Doc No. FRO-TA-0064/REV.2

第2回 特定兼用キャスクの設計の型式証明等に係る審査会合
(2020年8月6日)

発電用原子炉施設に係る特定機器の設計の型式証明申請 (審査会合コメント回答)

日立GEニュークリア・エナジー株式会社

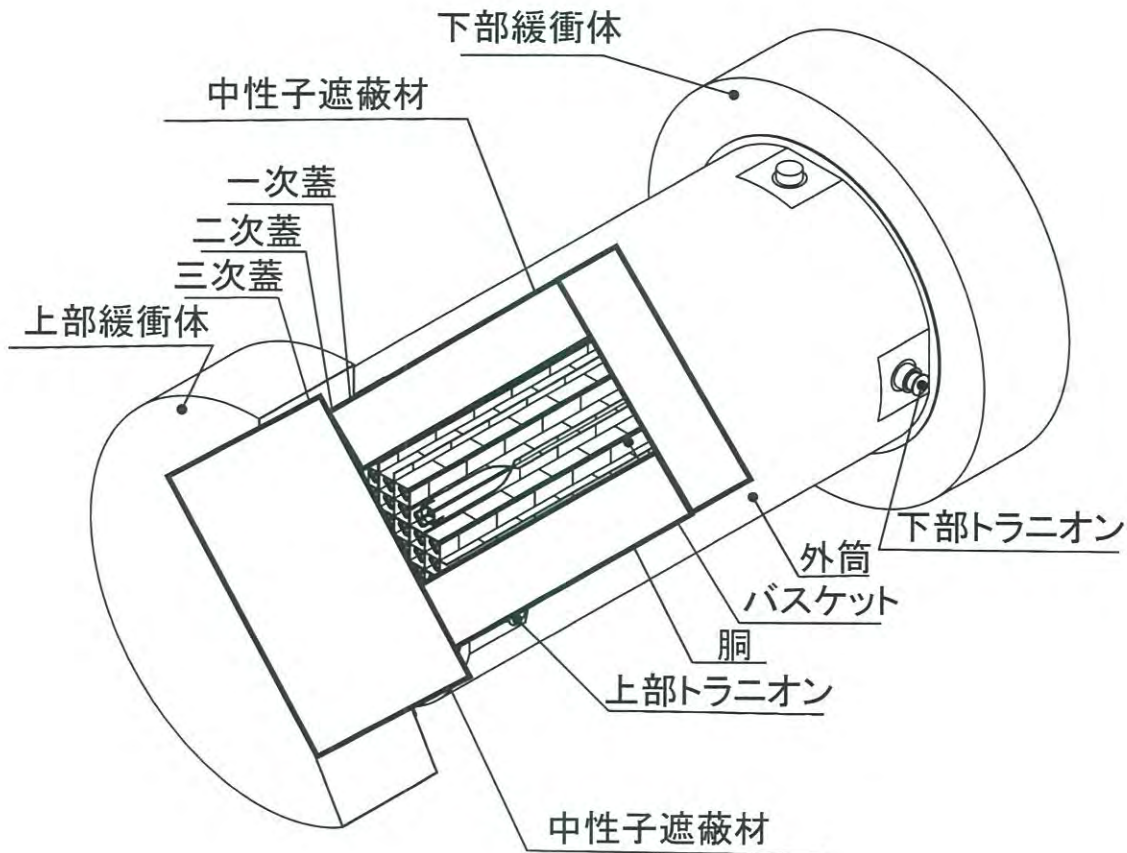
No.	受領日	コメント内容	該当条文	コメント回答	対応状況
1	2020/6/8 審査会合	申請対象に、三次蓋、貯蔵架台は含まれるか等、考え方を明確にすること。	第四条	<p>本型式証明申請の対象には、輸送荷姿に圧力監視装置を取り付けるために輸送用緩衝体、三次蓋等を一部改造した付属品、及びそれらと同等の機能を有する貯蔵用緩衝体を装着した状態を含めるものとする。</p> <p>一方、貯蔵架台は本申請の対象外として、設置(変更)許可申請にて確認いただく。ただし、トラニオンを固定する貯蔵方式では、トラニオンを貯蔵架台に固定するための構造物(以下「固定装置」という)及び貯蔵架台が健全であることを前提として、トラニオンの地震時の構造健全性の評価方法を申請対象とする。</p> <p>【詳細は4～8ページに示す】</p>	本審査会合 で回答
2	2020/6/8 審査会合	緩衝体付きの方式の申請の方法として、型式証明と設置(変更)許可の間では、代表的又は制限となる緩衝体の具体的設計の条件を取り合う等、申請対象の区分けの方法は複数考えられる。それを踏まえて、型式証明での緩衝体の申請方法を明確にすること。	全般	<p>緩衝体付きの方式では、輸送荷姿の性能を評価条件として、型式証明の範囲で兼用キャスクの許可範囲が完結するものとし、後段の設置(変更)許可で確認する範囲について明確にした。</p> <p>本型式証明での説明範囲と申請対象及び設置(変更)許可で確認いただく範囲等の詳細については、2020年6月8日の審査会合資料2-1を修正した資料を用いてご説明する。</p> <p>【詳細は9～16ページに示す】</p>	
3	2020/6/8 審査会合	輸送荷姿を含め型式証明/設置(変更)許可で確認する範囲のすみ分けについて明確にすること。	全般	<p>【詳細は9～16ページに示す】</p>

○ 貯蔵方式①は、兼用キャスク蓋部が金属部へ衝突しない方法により設置する場合として、下表のNo.2に示す輸送用緩衝体装着状態、又は、No.3に示す貯蔵用緩衝体装着状態を示す。本型式証明の申請対象は、No.2、No.3である。

配置(i)の使用済燃料収納位置

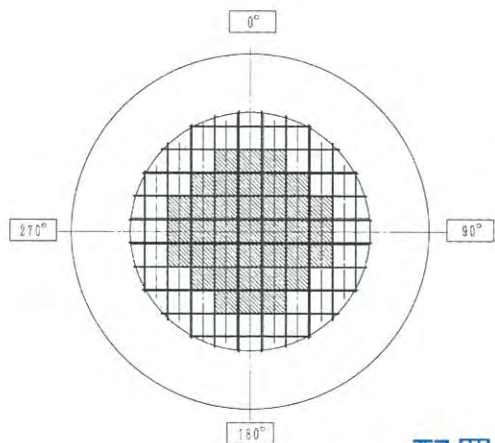
No.	受領日	コメント内容	該当条文	コメント回答	対応状況
4	2020/6/8 審査会合	安全評価について説明する際は、核燃料輸送物設計承認を受けた類似キャスクと同様である旨の説明のみではなく、設置許可基準規則への適合性の観点で明確に説明をすること。	第五、六条	次回以降の審査会合にて、従来認可を受けた類似キャスクの説明を引用して、設置許可基準規則への適合性の観点で、本申請の安全評価についてご説明する。	安全評価内容の詳細は、次回以降の審査会合で回答予定
5	2020/6/8 審査会合	配置(i)~(ii)の燃料収納条件は、中央部、外周部それぞれに複数タイプの燃料が記載されているが、どちらかの燃料のみ収納できるのか、混載可能なのか。また、配置(iii)は1種類のタイプのみ収納するのか。安全評価の代表性を含めて説明すること。 また、初期濃縮度の記載の考え方について説明すること。	第十六条	<p>新型8×8ジルコニウムライナ燃料と高燃焼度8×8燃料の構造健全性を維持できる温度(以下「被覆管制限温度」という)は同一であり、申請した配置(i)~(ii)の収納条件であれば、キャスクの4つの安全機能を維持でき、被覆管制限温度の範囲に収まるため、混載可能である。</p> <p>新型8×8燃料の被覆管制限温度は、他の燃料タイプに比べて低い。収納する位置を温度が低い外周部に限定して他の燃料タイプと混載する方法もあるが、本型式証明で申請する配置(iii)は新型8×8燃料を単独で多く収納するために設定した収納条件である。</p> <p>配置(i)、(ii)、(iii)の4つの安全機能の評価は、収納燃料の初期濃縮度、崩壊熱量、線源強度の入力条件の大小から代表評価を決定するか、又は配置ごとの評価結果からより厳しい方の結果で代表するかのいずれかとしている。</p> <p>なお、初期濃縮度は、燃料仕様の概要では、燃料タイプごとに値が異なることを示すために設置(変更)許可申請の記載を例に「約」とした。一方、今後提示する安全解析の入力条件となる初期濃縮度は、詳細値を記載する。</p> <p>【詳細は17~22ページに示す】</p>	本審査会合で回答

配置(i)の全ての収納位置と、配置(ii)の外周部には、収納条件(燃烧度、冷却期間)を満足していれば、使用済燃料1体当たりの崩壊熱量と線源強度がほぼ同じため、新型8×8ジルコニウムライナ燃料と高燃烧度8×8燃料を混載することができる。一方、被覆管制限温度が他の使用済燃料よりも低い新型8×8燃料については、混載せず配置(iii)に収納する。(配置(i)、(ii)、(iii)の使用済燃料収納条件については20~22ページ参照)

- 中央部** : 最高燃焼度40,000MWd/t以下の使用済燃料を収納(37体)
- 外周部** : 最高燃焼度34,000MWd/t以下の使用済燃料を収納(32体)
